**AVIS RELATIF À LA PROTECTION
CONTRE LES EVENTUELS EFFETS NOCIFS ET NUISANCES
PROVOQUÉS PAR LES RAYONNEMENTS NON IONISANTS
GÉNÉRÉS PAR DES ANTENNES ÉMETTRICES STATIONNAIRES**

Commune : COURCELLES - Exploitant : PROXIMUS

Référence exploitant : 71SVR_00

Rapport n° 3131 / 2025

Figure 1 : Vue en plan des lieux de séjour et des points de contrôle

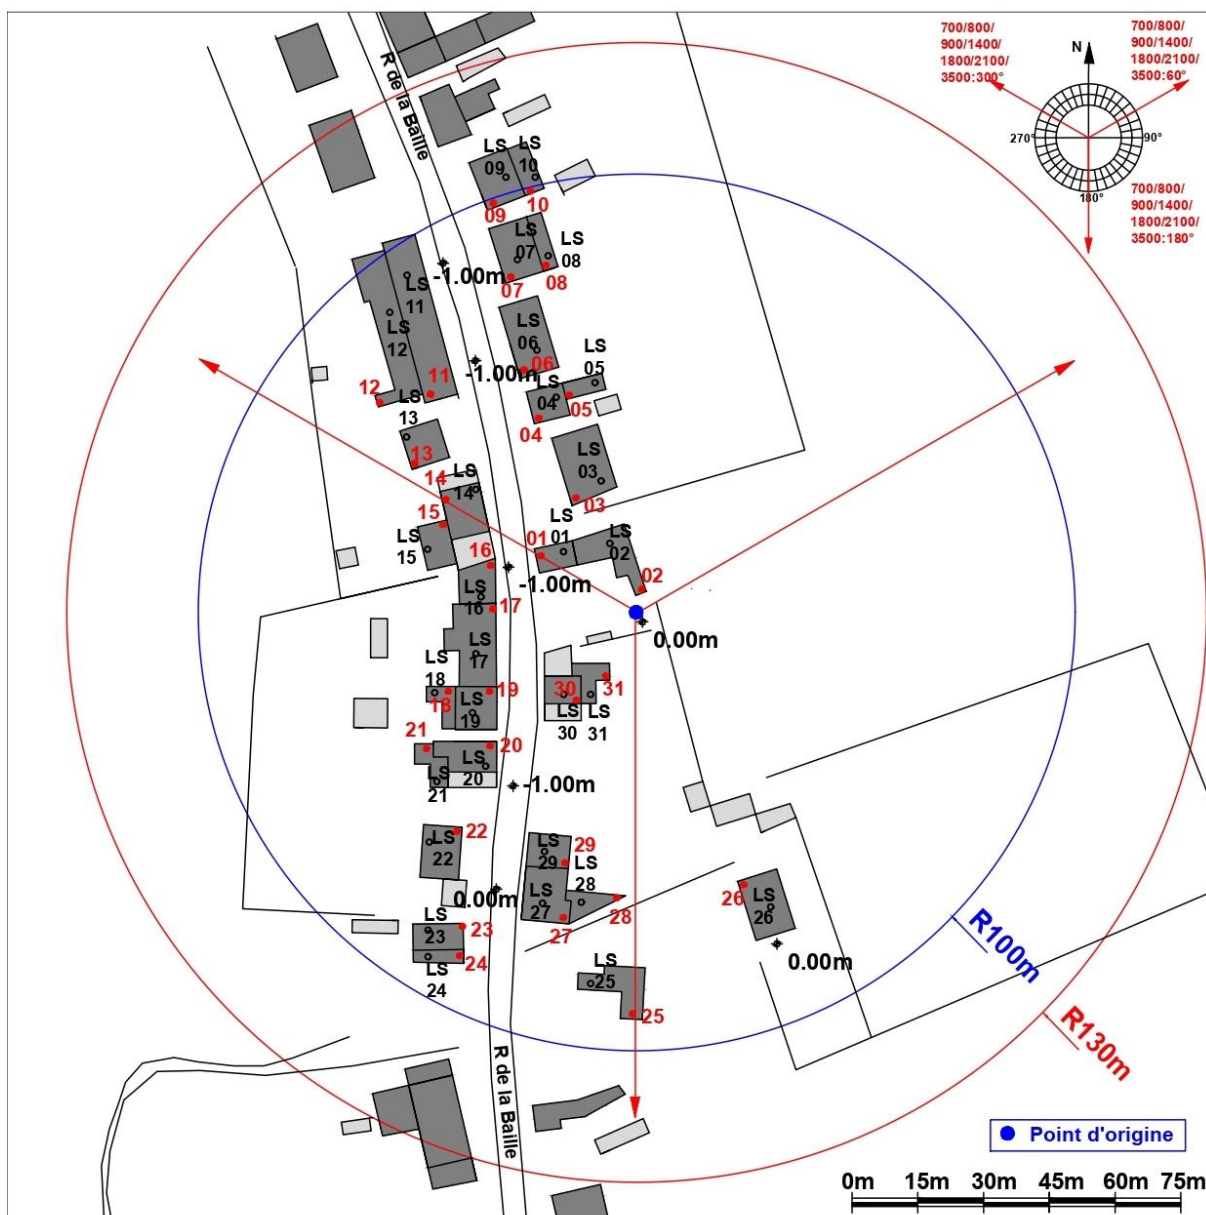
Les fréquences d'émission, la puissance rayonnée par chacune des antennes et leur gain permettent de déterminer le rayon de la zone à analyser. Tout dépassement de la limite par installation est exclu en dehors de cette zone. Le tableau 2 reprend les 35 LS² pour lesquels l'indice d'exposition est le plus élevé. Les différentes colonnes indiquent :

- le numéro du point de contrôle repris sur un des plans de la figure 1;
- le numéro du LS dans lequel se trouve le point de contrôle de la 1^{ère} colonne ;
- l'atténuation d'obstacle prise en compte pour le calcul de l'indice d'exposition dans le LS ;
- le résultat du calcul de l'indice d'exposition.

En ce qui concerne les antennes de l'installation mentionnées dans le tableau 1, la distance maximale à laquelle la limite pourrait être atteinte, à l'extérieur, est égale à 84,3 m. S'il n'y a pas de LS à une distance inférieure, les antennes respectent forcément la limite d'immission.

Dans le cas des LS situés à l'intérieur des bâtiments, une atténuation d'obstacle est prise en compte et il en résulte que la distance maximale à laquelle la limite pourrait être atteinte se réduit à 59,8 m.

Les résultats de l'évaluation décrite au paragraphe 4 indiquent que les antennes émettrices stationnaires de l'installation faisant l'objet du présent avis ne produisent pas, dans un lieu de séjour, un rayonnement électromagnétique maximum supérieur aux limites fixées à l'article 4 du décret.

En conclusion, les antennes émettrices stationnaires faisant partie de l'installation référencée dans le paragraphe 2 et dont les caractéristiques techniques sont résumées dans le tableau 1 **respectent les limites d'immission** fixées à l'article 4 du décret du 8 décembre 2022 (M.B. du 16.12.2022) modifiant le décret du 3 avril 2009 relatif à la protection contre les éventuels effets nocifs et nuisances provoqués par les rayonnements non ionisants générés par des antennes émettrices stationnaires.

Figure 2 : Vue en plan des installations d'antennes dans un rayon de 300 mètres autour de l'installation faisant l'objet de la demande d'avis

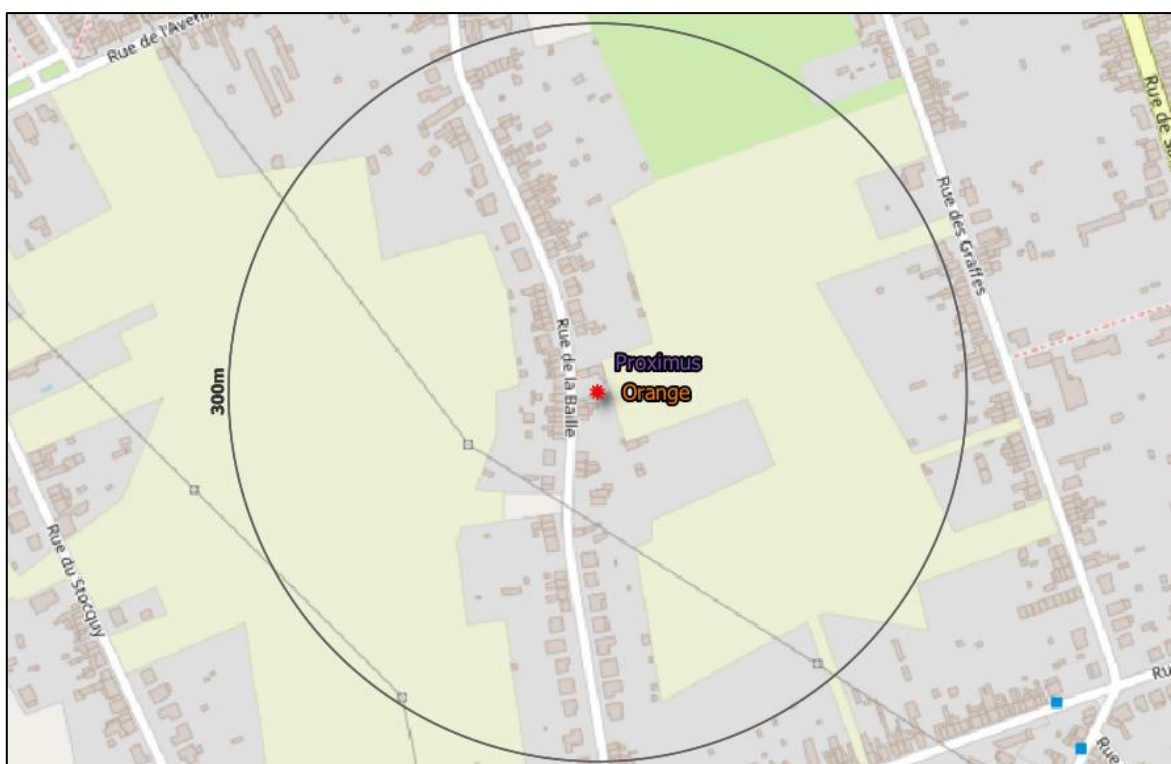
Le plan en projection verticale de la figure 2 indique la localisation des installations d'antennes émettrices stationnaires visées par le décret et situées dans un rayon de 300 mètres autour de l'installation référencée dans le paragraphe 2 et localisée au centre du cercle. Les données de localisation de ces antennes et les avis correspondant sont accessibles via le cadastre en ligne des antennes émettrices stationnaires⁸. Les installations prises en compte dans l'évaluation du respect de la limite cumulative sont les installations d'antennes émettrices déclarées en service par l'exploitant à la date du présent avis, à l'exception de l'installation référencée dans le paragraphe 2 et éventuellement d'autres installations ayant fait l'objet d'une demande d'avis à la même date et qui sont situées à l'intérieur de la zone de 300 mètres de rayon.

- a) il y a au plus 4 installations d'antennes émettrices stationnaires présentes dans la zone d'évaluation de 300 mètres de rayon représentée dans la figure 2, y inclus l'installation référencée dans le paragraphe 2 : la limite cumulative définie à l'article 4, §2 du décret est nécessairement respectée dans les lieux de séjour à l'intérieur de la zone d'évaluation de 300 mètres de rayon ;

- b) il y a exactement 5 installations d'antennes émettrices stationnaires présentes dans la zone d'évaluation de 300 mètres de rayon représentée dans la figure 2, y inclus l'installation référencée dans le paragraphe 2 et il existe, pour 3 ou 4 de ces installations, un avis attestant le respect de la limite abrogée de 3 V/m : la limite cumulative définie à l'article 4, §2 du décret est nécessairement respectée dans les lieux de séjour à l'intérieur de la zone d'évaluation de 300 mètres de rayon ;

- c) dans tous les autres cas, il a été vérifié que la limite cumulative définie à l'article 4, §2 du décret n'est pas dépassée dans les lieux de séjour sur base du nombre d'installations localisées dans la zone d'évaluation de 300 mètres de rayon représentée dans la figure 2, de leur localisation ainsi que des données inscrites dans la figure 1 et au paragraphe 4 du présent avis et dans les avis attestant le respect de la limite par installation ou de la limite abrogée de 3 V/m relatifs aux autres installations reprises dans la figure 2.

Compte tenu des considérations ci-dessus, il apparaît que l'intensité du rayonnement électromagnétique généré, dans les lieux de séjour situés dans un rayon de 300 mètres autour de l'installation référencée dans le paragraphe 2, par l'ensemble des antennes émettrices stationnaires de l'ensemble des exploitants du même site d'antennes émettrices stationnaires respecte la limite fixée à l'article 4, § 2 du décret.
